Commission économique pour l'Europe**Comité des transports intérieurs****Forum mondial de l'harmonisation des Règlements
concernant les véhicules****Cent cinquantième session**

Accord de 1958**Examen de projets d'amendements aux Règlements existants****Proposition de série 06 d'amendements au Règlement n° 83
(Émissions des véhicules des catégories M₁ et N₁)****Communication du Groupe de travail de la pollution et de l'énergie^{*,**}**

Le texte reproduit ci-dessous a été adopté par le Groupe de travail de la pollution et de l'énergie (GRPE) à sa cinquante-neuvième session, en janvier 2010. Il s'inspire du document GRPE-59-22. Il reprend les conclusions de la réunion du groupe informel sur les prescriptions relatives à la norme Euro 5 (qui s'est tenue à Genève le 12 janvier 2010) et a pour objet de préciser les amendements apportés au Règlement n° 83 en ce qui concerne les niveaux d'émissions prescrits par cette norme. Il se présente sous la forme d'une version révisée du document ECE/TRANS/WP.29/2010/53, dans laquelle les modifications apportées par rapport au document initial sont **surlignées en grisé**. Il est soumis au Forum mondial de l'harmonisation des Règlements concernant

«Annexe 3

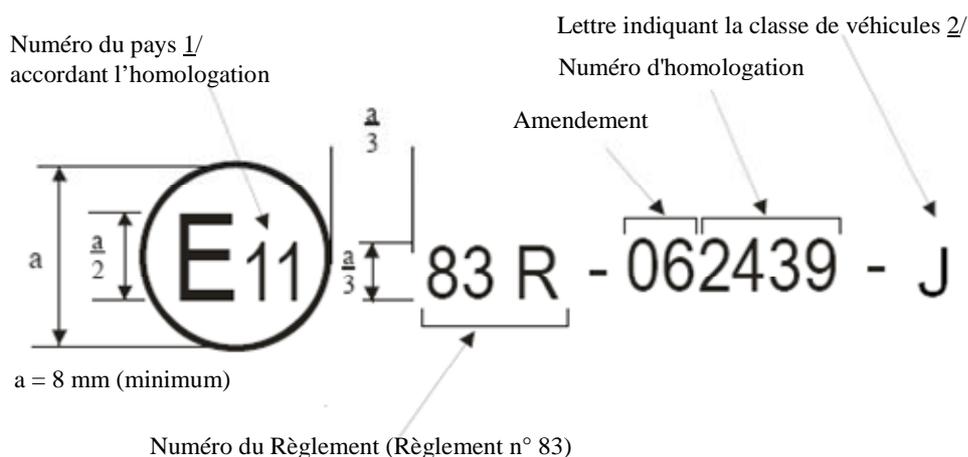
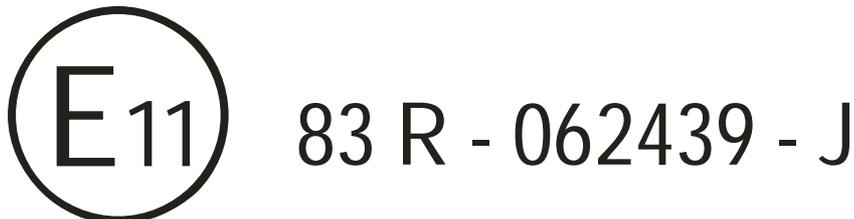
Annexe 3, modifier comme suit:

Dans la marque d'homologation délivrée et apposée à un véhicule conformément au paragraphe 4 du présent Règlement, le numéro d'homologation doit être accompagné d'une lettre alphabétique, attribuée conformément au tableau 1 de la présente annexe, indiquant la catégorie et la classe de véhicule auxquelles l'homologation est limitée.

Le schéma ci-après présente la disposition générale, les proportions et le contenu d'une marque d'homologation. La signification des numéros et de la lettre alphabétique est indiquée, de même que sont précisées les variantes correspondantes pour chaque cas d'homologation.

Cycle normalisé au banc (SBC)

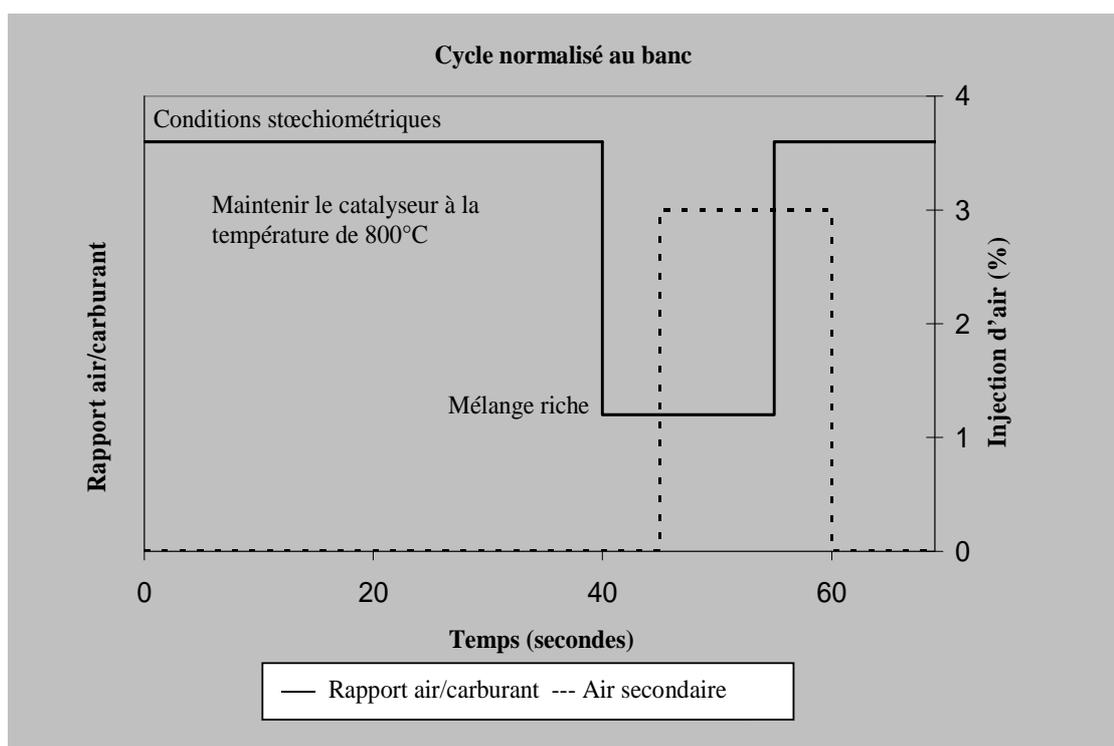
Ajouter trois appendices à l'annexe 9, comme suit:

2.2 Maintenir la température du catalyseur dans des conditions stœchiométriques (pendant les 40 premières secondes du cycle) à un minimum de 800 ± 10 °C en sélectionnant le régime du moteur, sa charge et l'avance à l'allumage appropriés. Maintenir la température du catalyseur pendant le cycle à un maximum de 890 ± 10 °C en sélectionnant le rapport air/carburant du moteur pendant la phase riche définie dans le tableau ci-dessous.

Le cycle normalisé sur route est représenté sur le graphique ci-dessous:

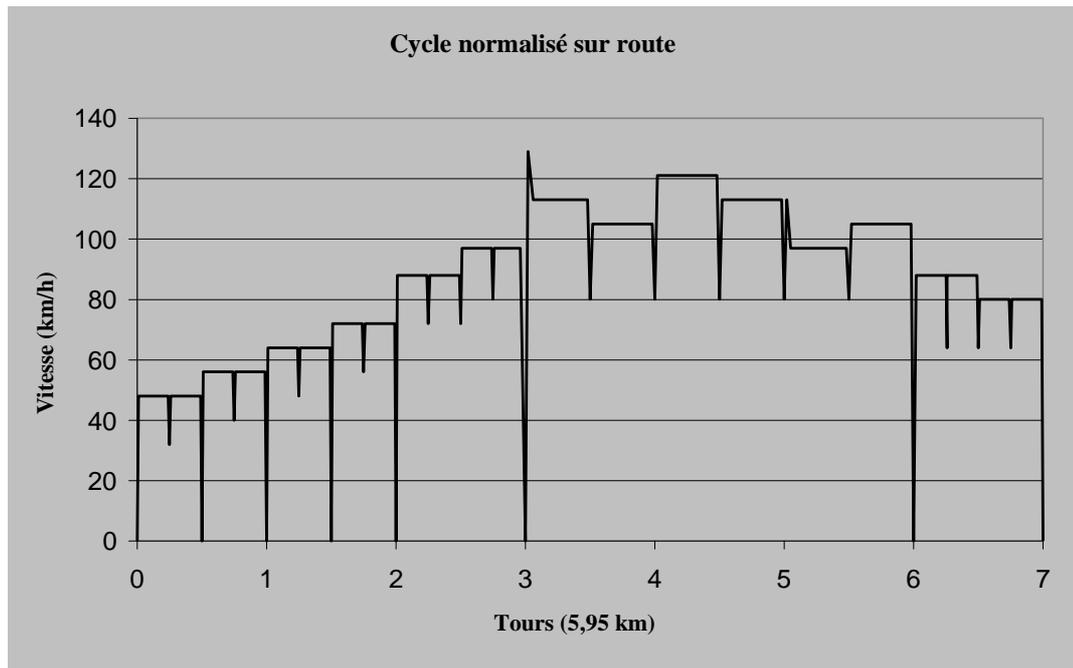
Le cycle consiste à effectuer sept tours d'un circuit de 6 km. La longueur du tour peut être modifiée pour s'adapter à la distance devant être parcourue pendant l'essai.
